東海第二発電所 特定重大事故等対処施設の設置に伴う 既許可(設置変更許可)への影響について

2021年2月25日
日本原子力発電株式会社

このES設置等に伴い、以下の設備・配置等の変更を行う。この変更により、既許可に記載した内容を変更する必要があることから、既許可の本文、添付資料(追補含む)を変更し、2020年11月16日に補正申請を行った。

- ① 格納容器圧力逃がし装置(以下、「FV」という。)の兼用化
- ② ESの設置に伴う既設の配置変更
- ③ 耐圧強化ベントの廃止

第5図 FV系統概要図

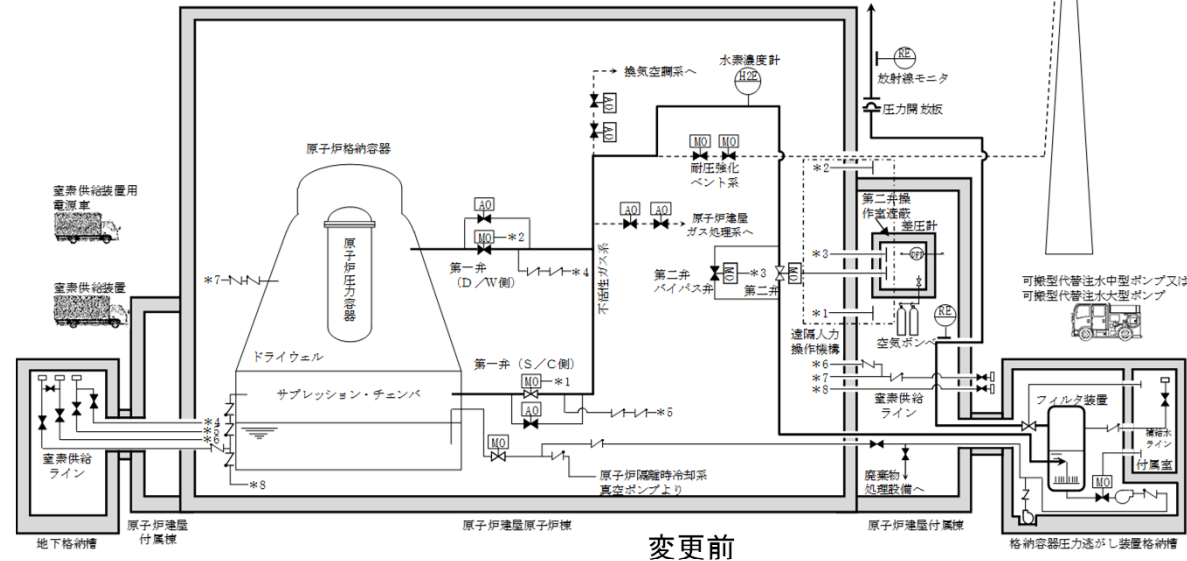
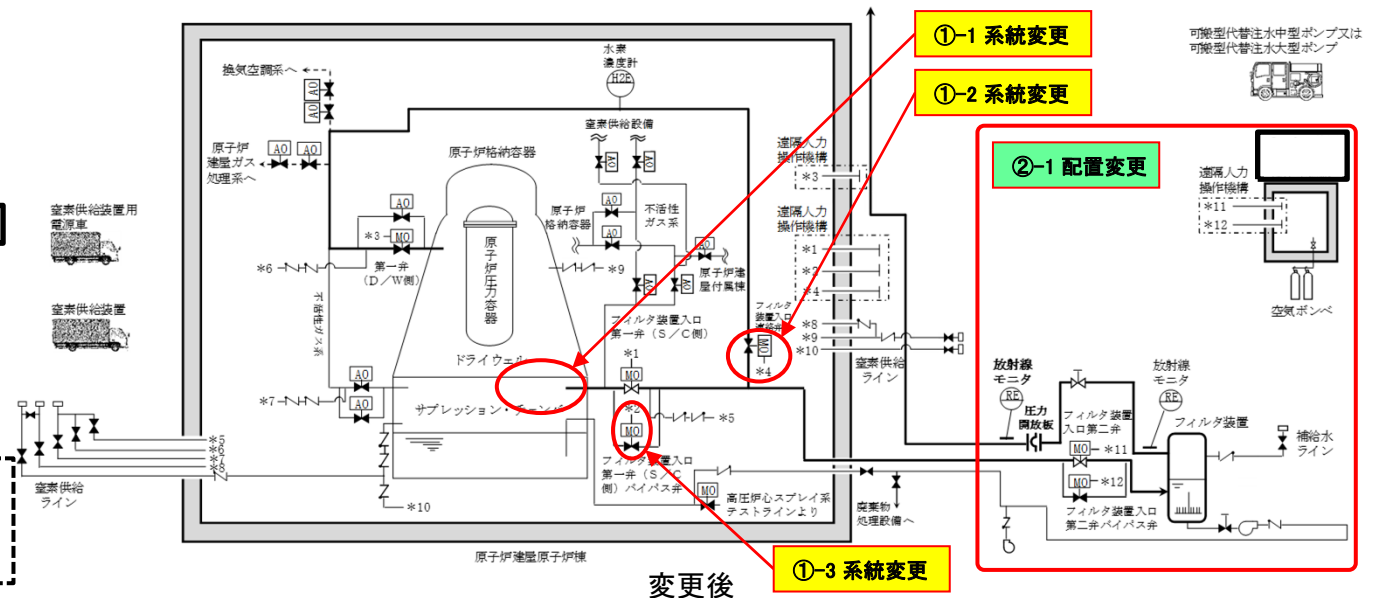
○FVのES/SA兼用化に伴い、FVの系統及び配置を変更する。

1. S/C側の取出し位置の変更
2. D/W側配管にS/C側との隔離弁を設置
3. S/C側配管の第一弁にバイパス弁を設置

- ・格納容器隔離弁の変更
- ・不活性ガス系の一部移設

- ・フィルタ装置
- ・フィルタ装置入口第二弁
- ・フィルタ装置入口第二弁バイパス弁
- ・圧力開放板
- ・フィルタ装置出口放射線モニター

上記の配置変更に伴い、FVの放出口、スクラビング水補給配管の配置が変更となる。

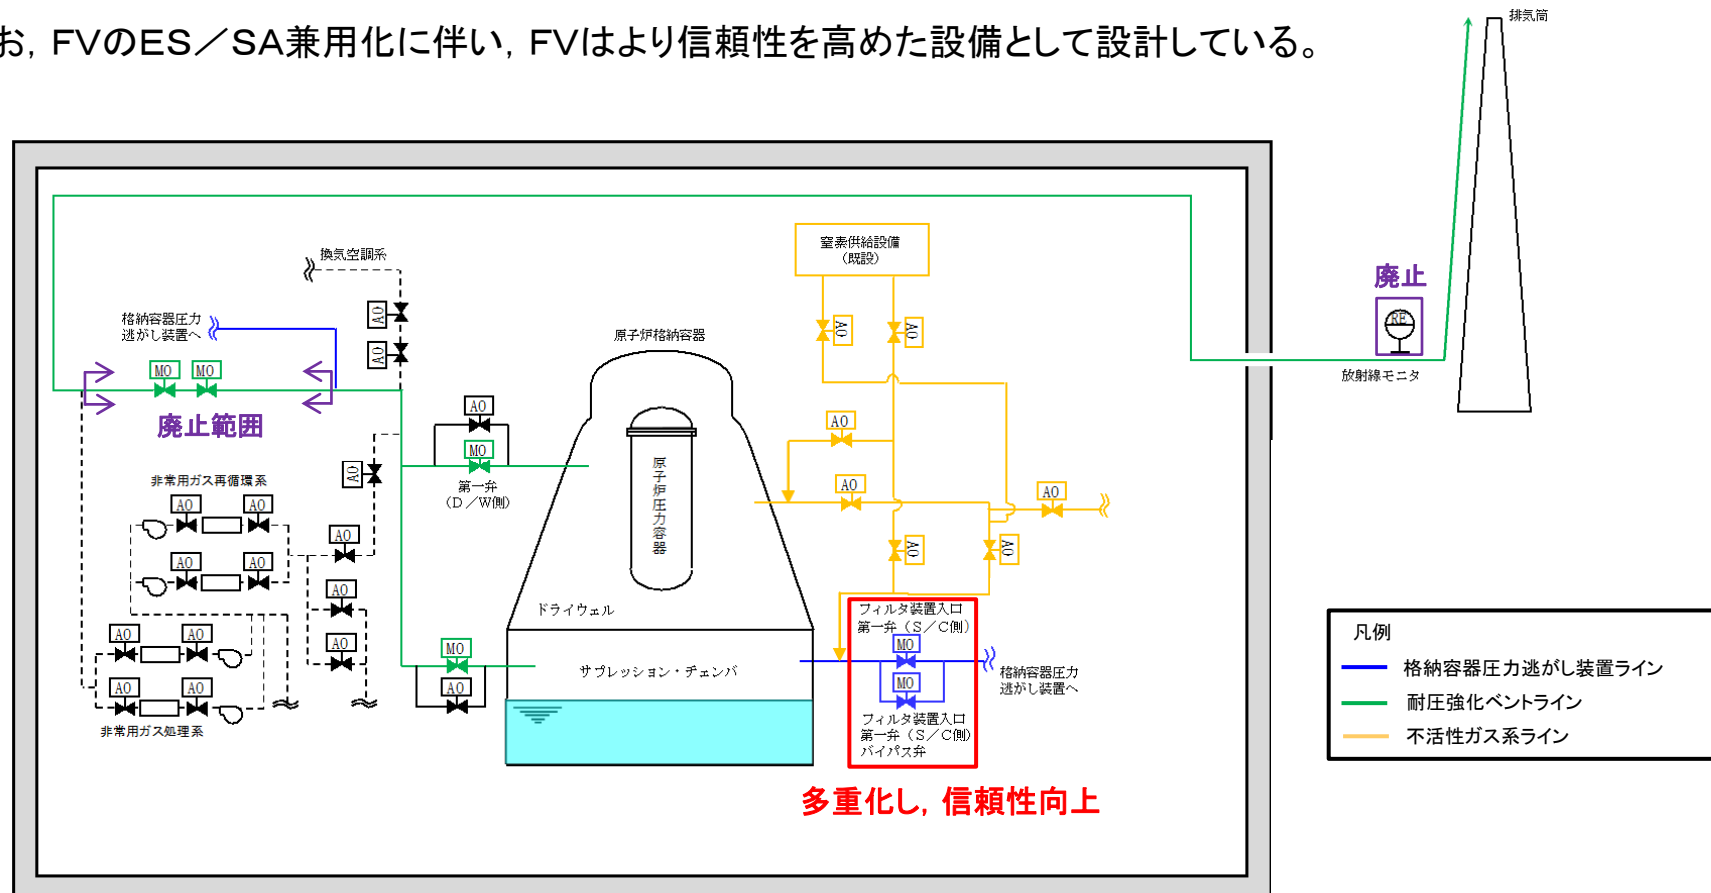
○耐圧強化ベントは、炉心が損傷していない場合の最終ヒートシンクへ熱を輸送するための設備(設置許可基準規則第48条)として整理しており、耐圧強化ベントはFVが機能喪失した場合の後段の手段であった。

○ESとして、同様の機能を有する設備を設置することに伴い耐圧強化ベントを廃止する。

○なお、FVのES/SA兼用化に伴い、FVはより信頼性を高めた設備として設計している。

第10図 設計変更等に伴う手順への反映箇所の概要

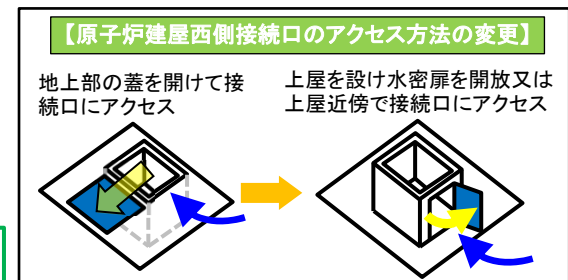
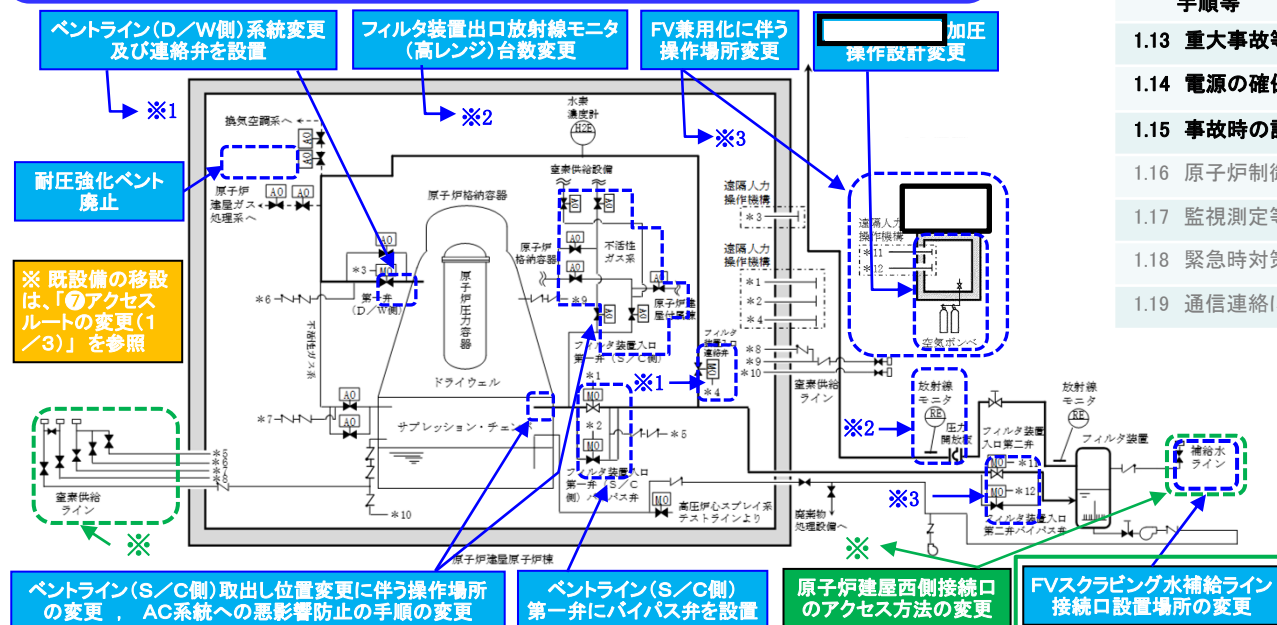
OFV兼用化等に伴い、設備・配置が変更となったため、操作手順へ反映した。

- S/C側ベントライン取出し位置変更
- S/C 1ライン(1弁)+D/W 1ライン(1弁) → S/C 1ライン(2弁)+D/W 1ライン(1弁)
- D/W側ベントラインにS/C側との連絡弁を追加
- S/C側第一弁にバイパス弁を設置、フィルタ装置入口第二弁の現場操作場所変更
- 有効性評価の反映⇒ベント準備開始条件変更(S/P水位:通常水位+5.5m→5.0m到達)
- ベント時AC系の隔離確認を反映(悪影響防止)
- [不明] 加圧操作設計変更
- 耐圧強化ベント廃止を反映
- フィルタ装置出口放射線モニタ(高レンジ)設置台数 2台→1台

- 既設備の設置場所変更に伴い、ホース敷設距離が変更(所要時間増加)
- 接続電源盤(自主対策設備)の撤去を反映

- 蓋開放⇒扉開放(所要時間短縮)
- ES/SA兼用化に伴い、FVスクラビング水補給ライン接続口設置場所の変更

第8図 耐圧強化ベントの廃止方法

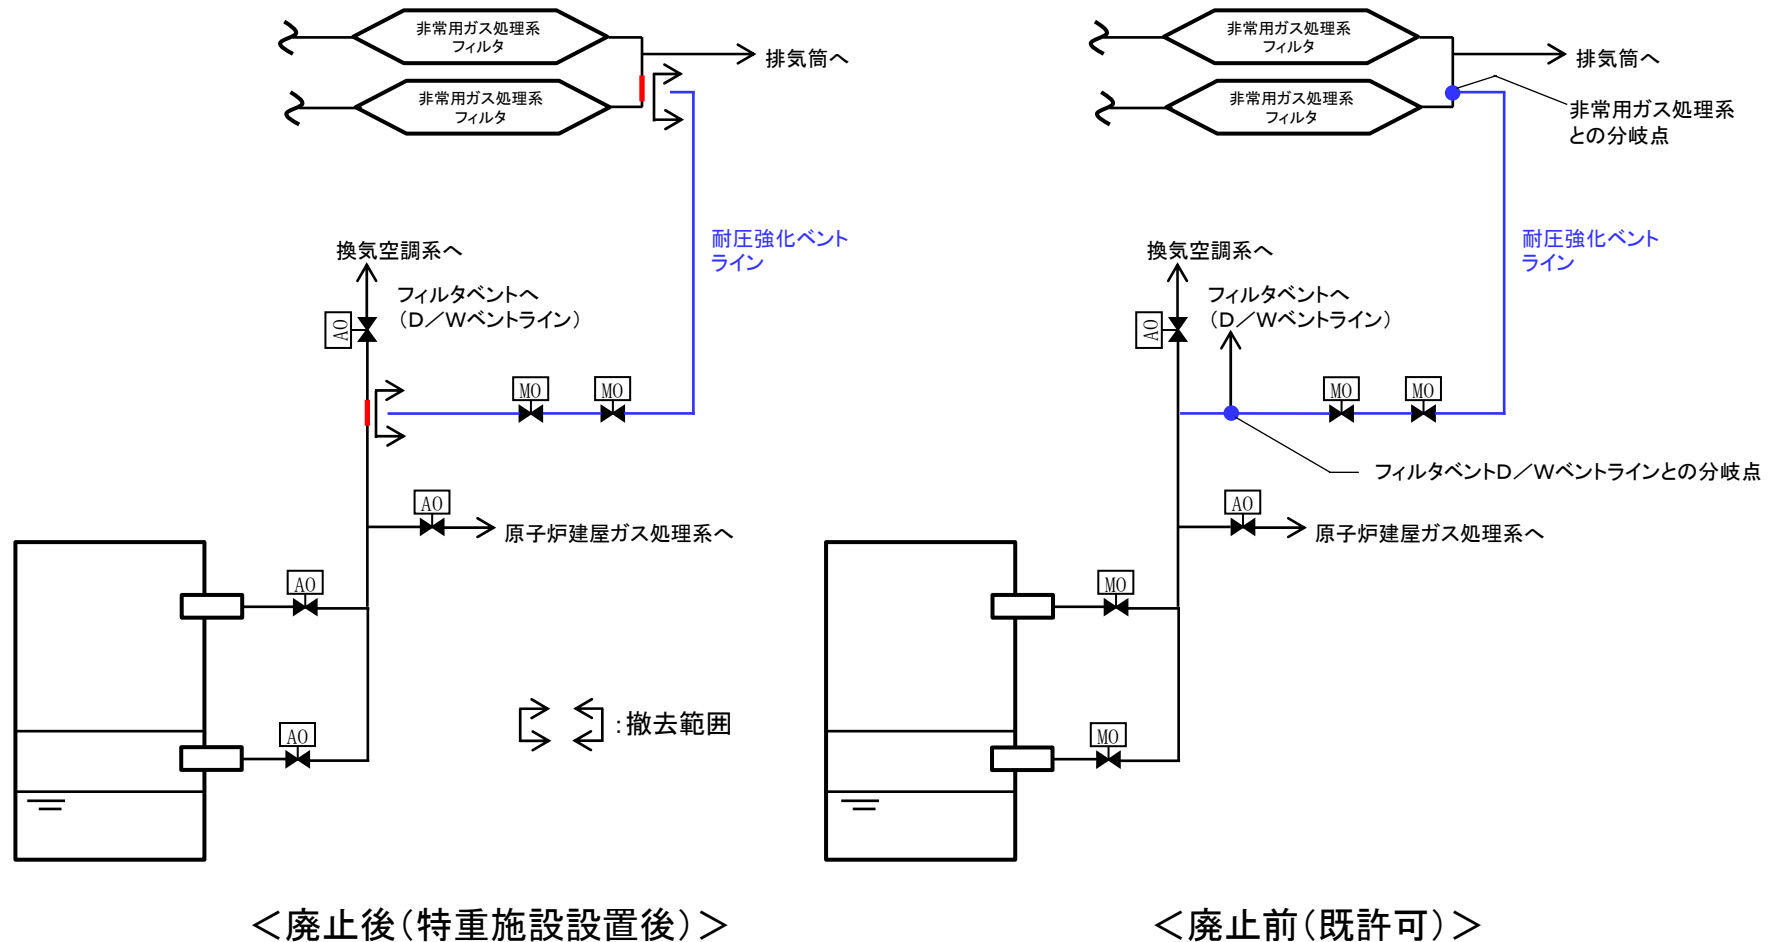
○耐圧強化ベントの廃止方法については以下の方法にて実施する。

- ①上流(フィルタベントD/Wベントラインとの分岐点)及び下流(非常用ガス処理系との合流点)近傍で耐圧強化ベントラインを切断する。
- ②フィルタベントD/Wベントライン及び非常用ガス処理系側の切断面を含む継手をそれぞれエルボと直管に取り替える。
